京都市立塔南高等学校 防球ネット設置工事

図面番号	図面名	縮尺	備考
1	位置図・図面目録	NON	
2	計画平面図 変更設計図	1:400	
3	計画平面図 元設計図	1:400	
4	防球ネット立面図 朱書きのとおり変更	1:300	
5	防球ネット標準図 朱書きのとおり変更	NON	
6	カーテンネット部詳細図 朱書きのとおり変更	1:50	
7	給水計画平面図 朱書きのとおり変更	1:500	
8	付帯施設工(1)	1:20	水路切廻工, 土砂保管工
9	付帯施設工(2) 朱書きのとおり変更	図示	物置工, コンクリート支柱工, 防塵ネット工
10	バッティングゲージ整備工	1:100	
11	撤去平面図 朱書きのとおり変更	1:500	
12	撤去詳細図(1)	図示	
13	撤去詳細図(2)	図示

工事名	京都市立塔南高等学校防球ネット設置工事		
施工場所	京都市南区吉祥院観音堂町41番地		
図面名	位置図・図面目録	縮尺	NON
平成 27 年 2 月	13枚ノ内 1号		
課 長	係 長	照 査	設 計
京都市教育委員会事務局 教育環境整備室

既設コンクリート柱およびネット撤去 材料表

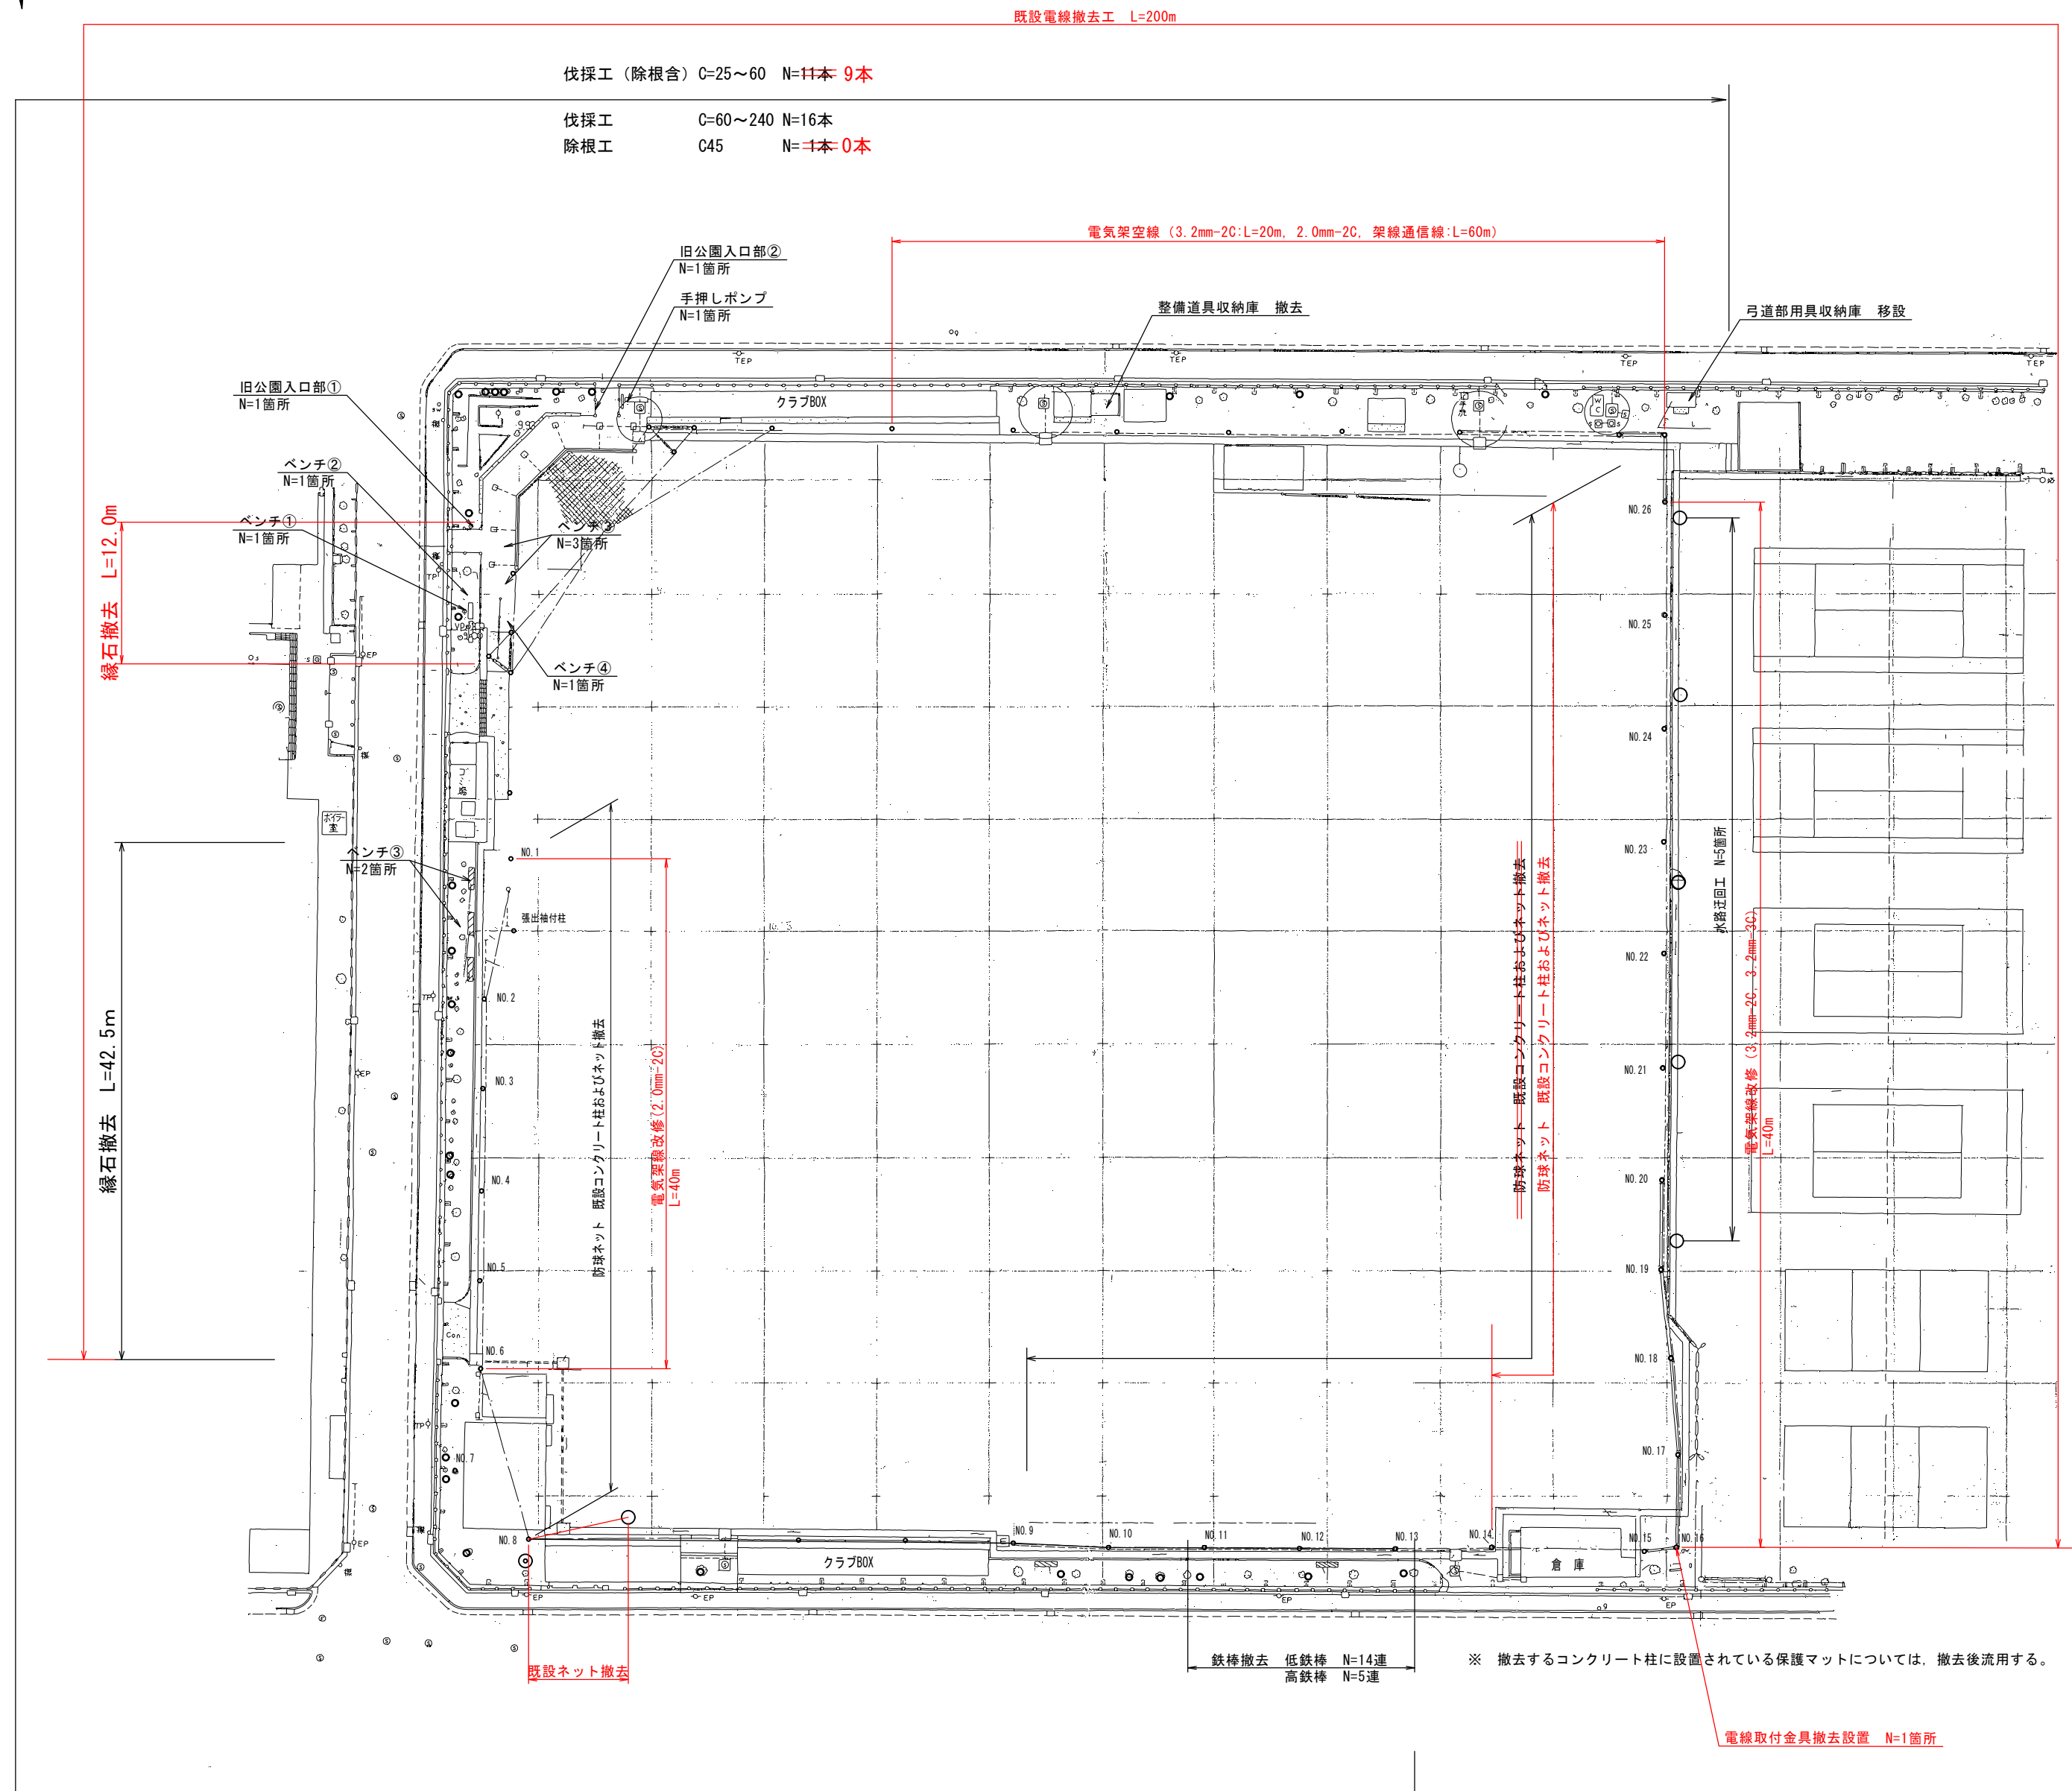
朱書きのとおり変更
